2025-01-03

Dnr PLAN-2024-28:

GRANSKNINGSUTLÅTANDE TILLHÖRANDE DETALJPLAN FÖR BIKUPAN 18 M.FL.  
(KARLSÄNGSKOLAN) I NORA KOMMUN

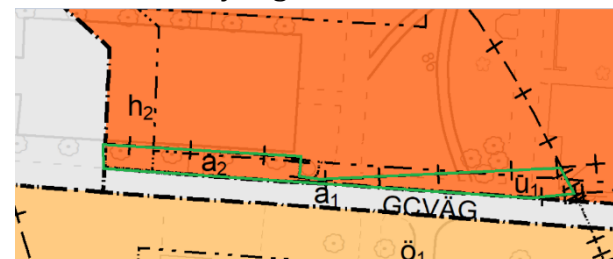
Redovisningen av sekundära och sammanfallande egenskapsgränser bör ses över. I södra delen av kvartersmarken för besöksanläggningar (R) är det svårt att tyda vilken gräns som avses i redovisningen av avgränsningen av bestämmelserna  $u_1$  och  $a_2$ . I sydöstra hörnet av samma användning är det svårt att utläsa vilken gräns som avses och därmed svårt att bedöma om bestämmelsen  $u_1$  gäller längs den östra gränsen av kvartersmarken. I sydöstra delen av kvartersmarken för skola (S) finns ett område där sekundär egenskapsgräns ser ut att vara överflödig.

Egenskapsområdet sträcker sig över hela ytan som visas i bilden nedan vilket innebär att  $a_2$  gäller för hela ytan. Gränsdragningen har setts över för ökad tydlighet.

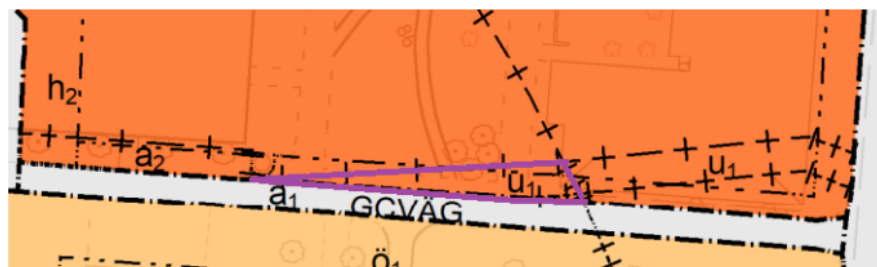
**STRANDSKYDD GÄLLER FORTSATT INOM KVARTERSMARK**

Strandskyddet är inte upphävt inom inritat område och kommer att fortsättningsvis gälla när planen vinner laga kraft.

Det är inte lämpligt att planlägga för kvartersmark som kommer att omfattas av strandskydd när planen fått laga kraft. Rättsutvecklingen visar nämligen på att det inte är möjligt att bilda bostadsfastigheter med kvartersmark där det finns strandskydd. Samma resonemang bör kunna tillämpas på all typ av kvartersmark. I planarbetet behöver frågan om strandskydd hanteras så att någon liknande situation inte uppstår.

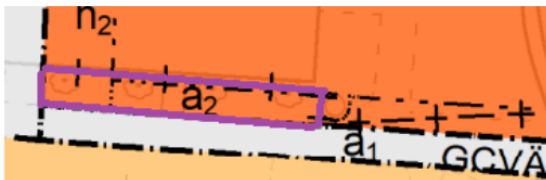
2. Det är svårt att utläsa vilken plangräns som är utritad inom inringat område. Detta leder till en ovisshet om även egenskapsbestämmelsen  $u_1$  gäller inom den västra delen av kvartersmarken som gränsar till PARK.

Egenskapsgränserna har setts över i plankartan.
